Wyjaśnienia treści SWZ oraz zmiana treści SWZ

Dotyczy: postępowania o numerze referencyjnym Z1/02/ESC/2024 prowadzonego w trybie przetargu nieograniczonego na wykonanie przedsięwzięcia pn. „Przebudowa systemu ciepłowniczego miasta Ozimek poprzez zabudowę wysokosprawnej kogeneracji i dostosowanie do warunków systemu efektywnego”:

Zadanie częściowe nr 1 - zabudowa układu wysokosprawnej kogeneracji z zastosowaniem silnika spalinowego gazowego – kotłownia gazowa Plac Wolności 8 w Ozimku.”

Granice strefy "B" ochrony konserwatorskiej

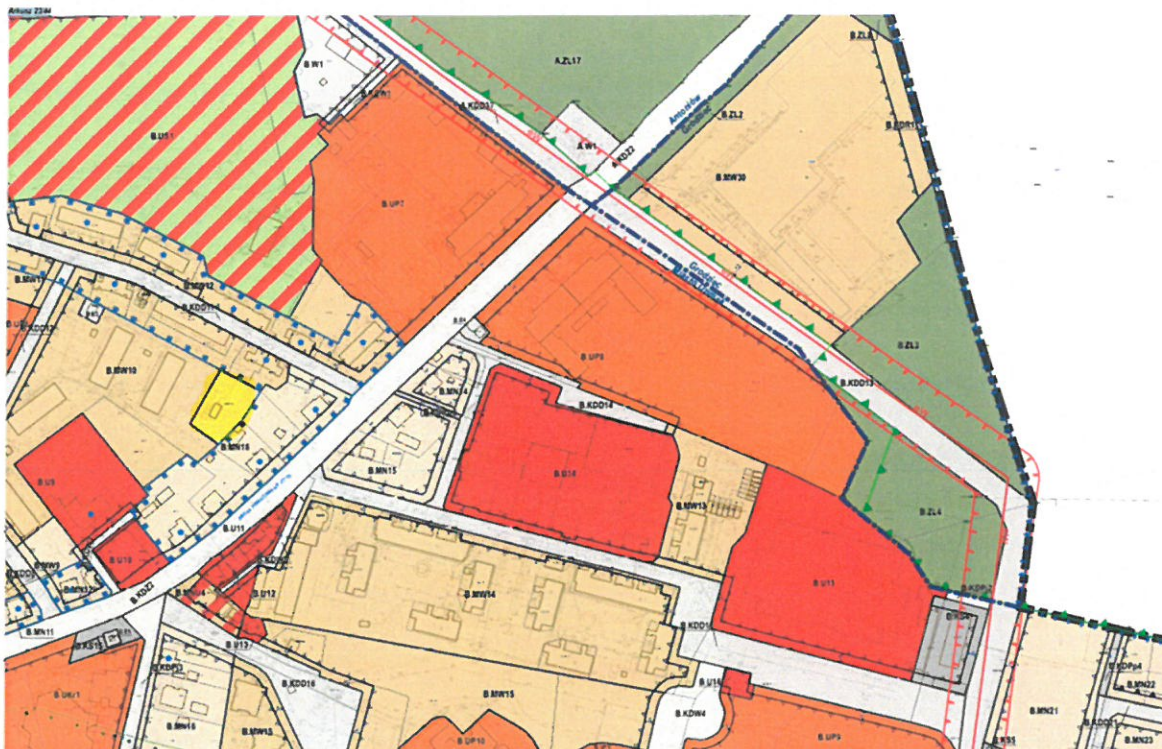
Zgodnie z Uchwałą nr XXIV/217/20 Rady Miejskiej w Ozimku z dnia 28 września 2020r., teren na którym ma być realizowana inwestycja objęty jest ochroną konserwatorską:

- a) Prosimy o potwierdzenie, że przy opracowywaniu przedmiotowego projektu i uzyskaniu pozwolenia na budowę DECYZJA NR 90/2023 przeprowadzono procedurę związaną z uzyskaniem niezbędnych zgód i pozwoleń (w tym decyzji) od wojewódzkiego konserwatora zabytków dot. prowadzenia prac budowlanych na terenie działki nr 81/8 objętej ochroną konserwatorską?

Przedmiotowa działka 81/8 nie znajduje się w strefie ochrony konserwatorskiej zgodnie z

załącznikiem graficznym - Arkusz 23/44 Uchwały nr XXIV/217/20 Rady Miejskiej w Ozimku z dnia 28 września 2020 r. (obrys działki 81/8 zaznaczono na rysunku poniżej kolorem żółtym i ramką)
